泊発電所 3号炉
技術的能力審査基準及び設置許可基準規則
への適合状況について
(審査会合における指摘事項回答)

令和5年7月20日
北海道電力株式会社

審査会合での指摘事項に対する回答

指摘事項 230525-02

3. 主な変更内容 (1 / 2)

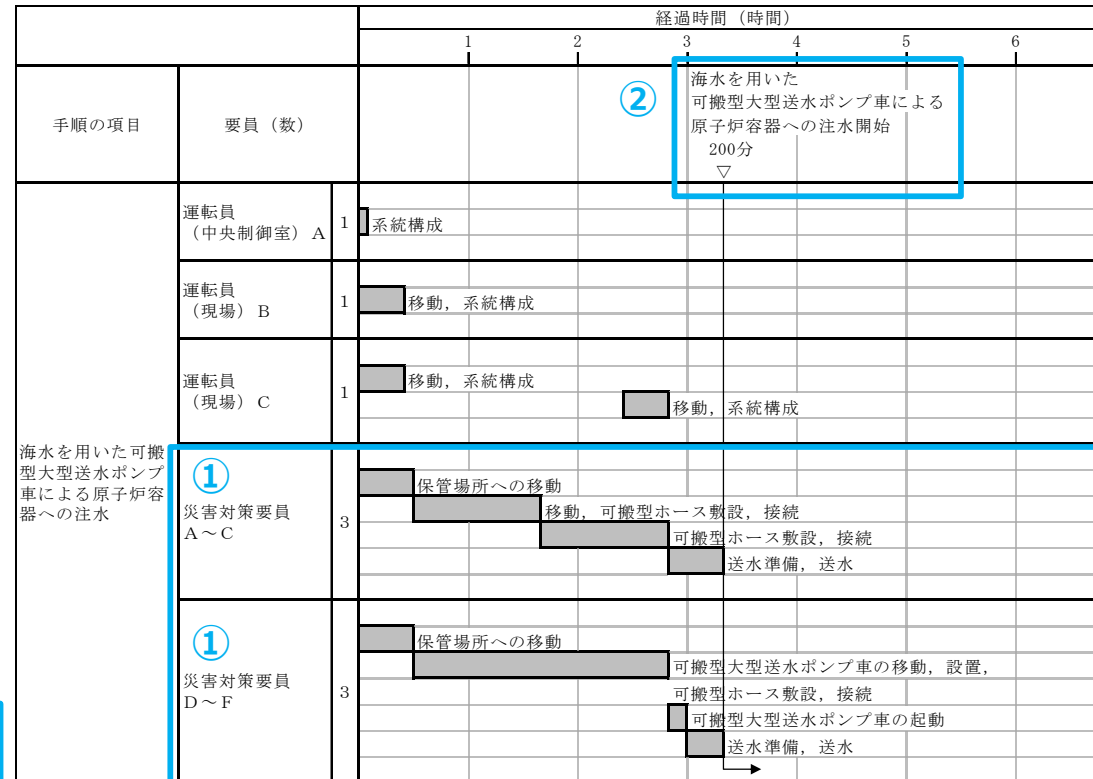
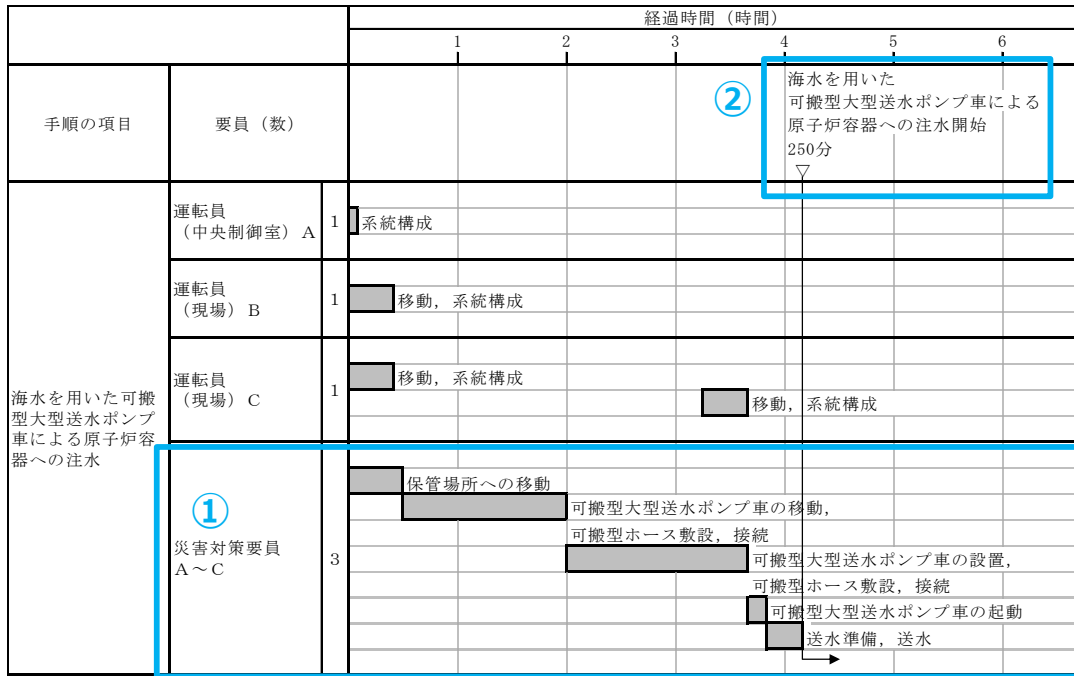
- 可搬型大型送水ポンプ車による補助給水ピットへの補給、燃料取替用水ピットへの補給及び使用済燃料ピットへの注水手順について、有効性評価の制限時間に対する更なる余裕時間の確保等の目的から屋外作業の要員(災害対策要員)を3名から6名に変更した(第1149回(令和5年5月25日)審査会合にてご説明済)。
- 災害対策要員が可搬型大型送水ポンプ車を用いて実施する原子炉容器への注水手順についても、上記手順と同じ要員数に統一することで運用性等の向上が図られることに加え増員により作業時間の短縮にも繋がることから、下図に示すとおり、災害対策要員数を3名から6名に変更し、作業に要する時間等を見直した。
- また、可搬型大型送水ポンプ車による蒸気発生器への注水、原子炉格納容器内へのスプレイ手順等についても、同様な変更を行っている。

【変更前(第1149回審査会合資料)】

【変更後】

① 災害対策要員を3名から6名に増員するとともに、一連で実施していた作業を「可搬型ホース敷設」と「可搬型大型送水ポンプ車の設置」に分割し、並行作業とした。

② 上記により、作業時間を250分から200分に短縮した。
